OPINIA NR 006/10/17

W wyniku przeprowadzonych oględzin – ekspertyzy urządzeń kominowych, wentylacyjnych i spalinowych w **Świnoujście ul. Modrzejewskiej nr 75/4** sporządzona przez posiadającego wymagane uprawnienia mistrza kominiarskiego Marcin Nord w celu:

RYSUNEK

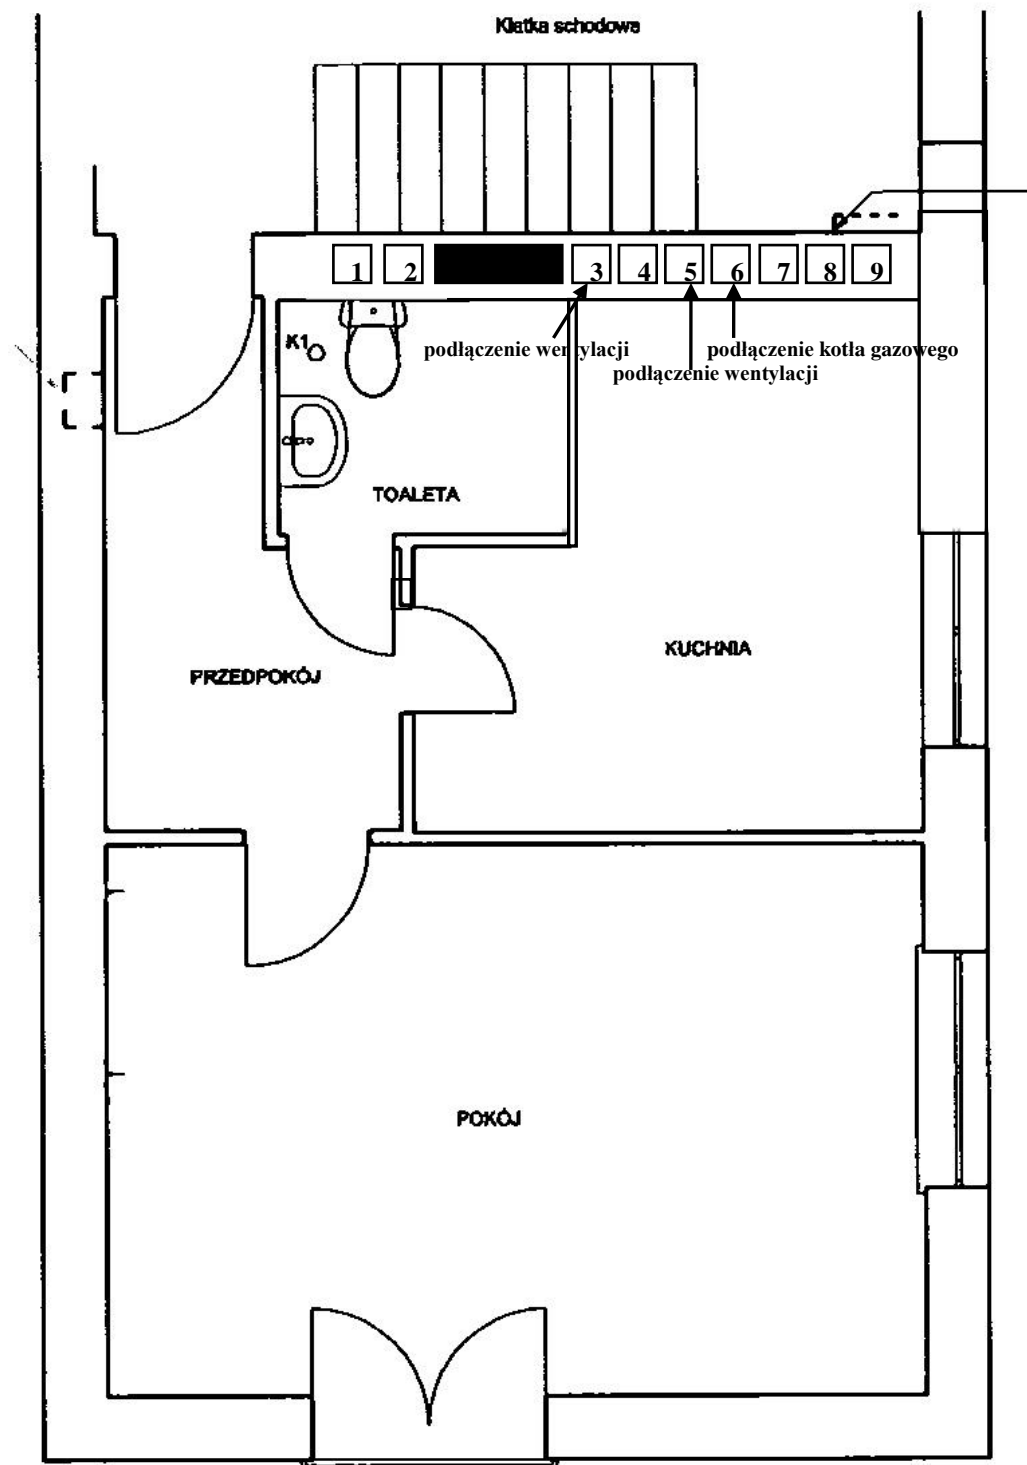
Usytuowanie kotła gazowego będzie w kuchni.

Kocioł gazowy typu C (*zamknięta komora spalania*) należy podłączyć szczelnie z wkładem kwasoodpornym posiadającym aprobatę techniczną do odprowadzania spalin gazowych, który należy przeprowadzić w przewodzie kominowym nr 6. Wylot zakończyć zgodnie z wymogami producenta wkładu oraz zamontować drzwiczki rewizyjne z odkraplaczem poniżej podłączenia kotła do wkładu. Wentylację grawitacyjną wywiewną o powierzchni min. 200 cm² przy kotle gazowym, wykonać w przewodzie kominowym nr 5 w odległości 15 cm od sufitu. W sprawie powyższych zaleceń jak i warunków technicznych instalacji gazowej stosowny dokument wystawia projektant.

Wentylację grawitacyjną wywiewną dla pomieszczenia toalety należy wykonać w przewodzie kominowym nr 3 w odległości 15 cm od sufitu.
